**ДО ВСИЧКИ ЗАИНТЕРЕСОВАНИ ЛИЦА
ПОТЕНЦИАЛНИ УЧАСТНИЦИ В
ОТКРИТА ПРОЦЕДУРА ЗА ВЪЗЛАГАНЕ НА
ОБЩЕСТВЕНА ПОРЪЧКА С ПРЕДМЕТ:
„ДОСТАВКА И МОНТАЖ НА СПОРТНО
ОБОРУДВАНЕ ЗА СПОРТНА ЗАЛА „АРЕНА БУРГАС“**

ОТНОСНО: Постъпили запитвания за разяснения относно условията на документацията за участие в открита процедура възлагане на обществена поръчка с предмет: „Доставка и монтаж на спортно оборудване за спортна зала „АРЕНА БУРГАС“

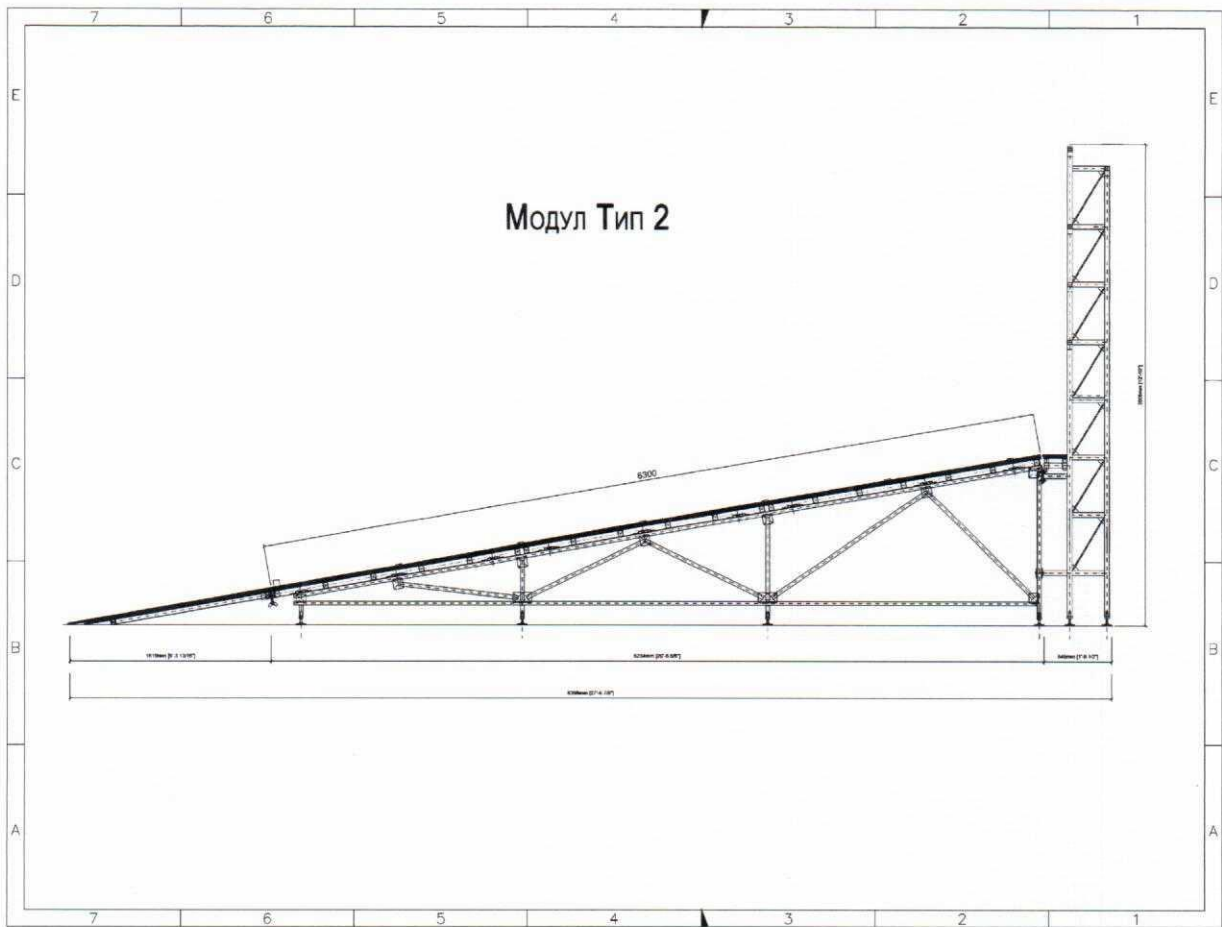
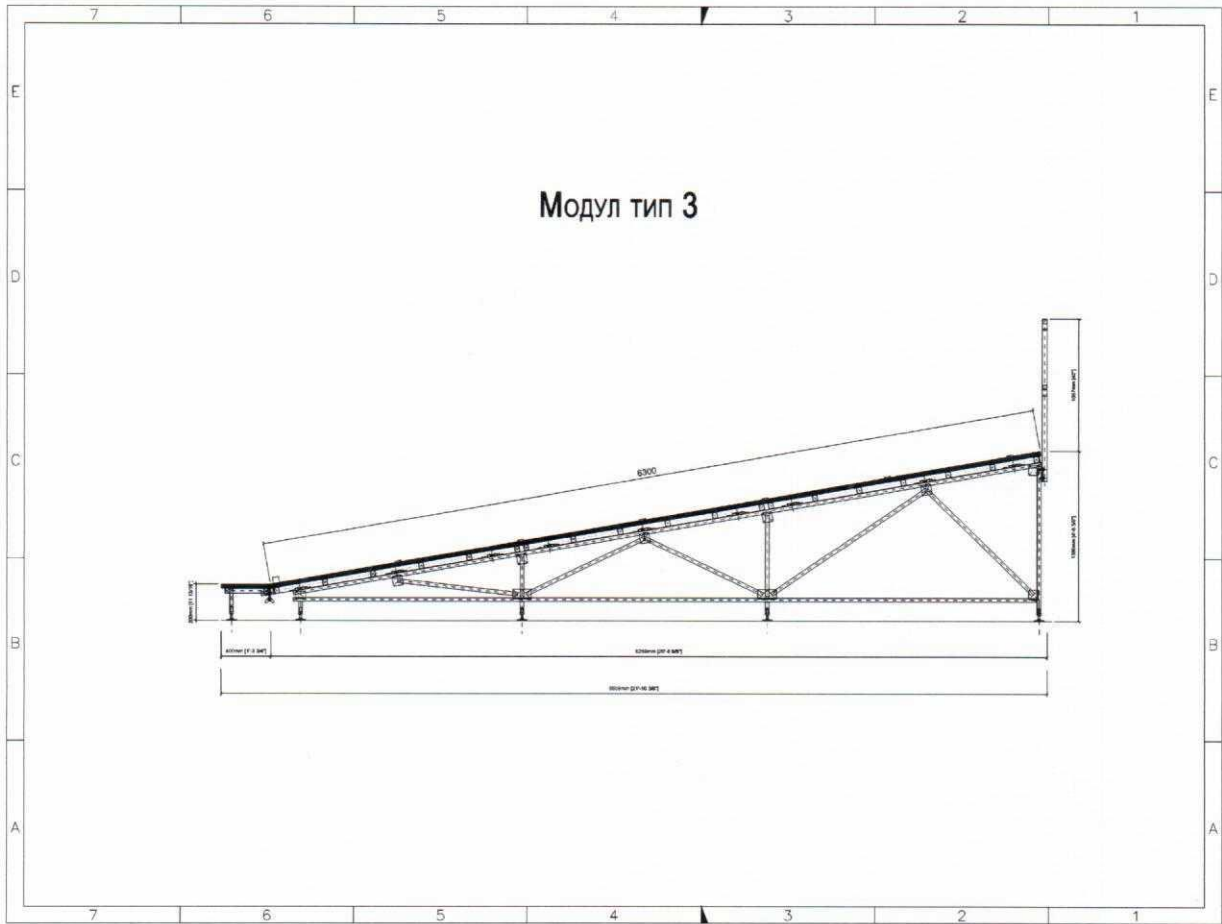
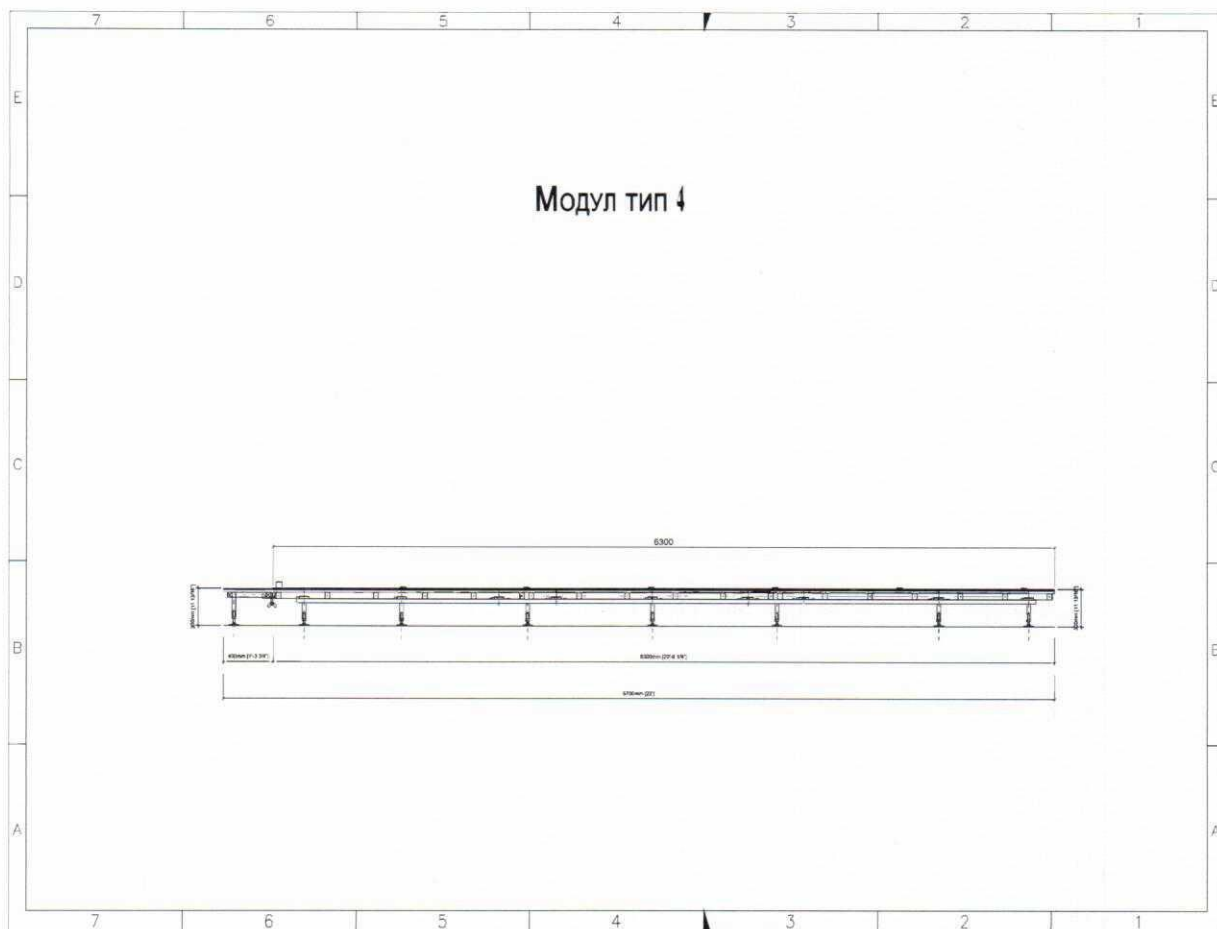
ВЪПРОС № 1.

Какво трябва да включва демонтируемата модулна конструкция с формата на елипс (коридори за бягане) или цялостно изграждане с включени коридори за скок, дълъг скок и овчарски скок

ОТГОВОР Изискванията на Възложителя на които трябва да отговаря демонтируемата модулна конструкция са описани подробно в техническата спецификация към документацията за участие и схемите на отделните модули, публикувани в профила на купувача, както следва:

„Доставка и монтаж на демонтируема конструкция, състояща се от следните модули /панели/ ,

- модул тип 1 е с размер на модула: 6700 мм / 1250 мм – общо 56 броя
- модул тип 2 е с размер на модула: 8398 мм/ 1000 мм – общо 20 броя
- модул тип 3 е с размер на модула: 6659 мм/ 1000 мм – общо 120 броя
- модул тип 4 е с размер на модула 6700 мм/ 681 мм – общо 2 броя

Всеки от модулите трябва да отговаря на следните изисквания:

- конструкция - изградени от стоманени компоненти с поцинковано покритие.
- устойчив шперплат с разпределена товароносимост (500 кг / м²)
- всеки отделен модул от демонтируемата конструкция трябва да е снабден с регулируеми опори (± 10 mm) за компенсирание на малки деновിലации на пода.
- всички модули трябва да са с възможност за заключване един към друг чрез безболтова заключваща сглобка, позволяваща бърз монтаж и демонтаж.

Всеки от типовете модули трябва да отговаря на съответната за него схема приложена към
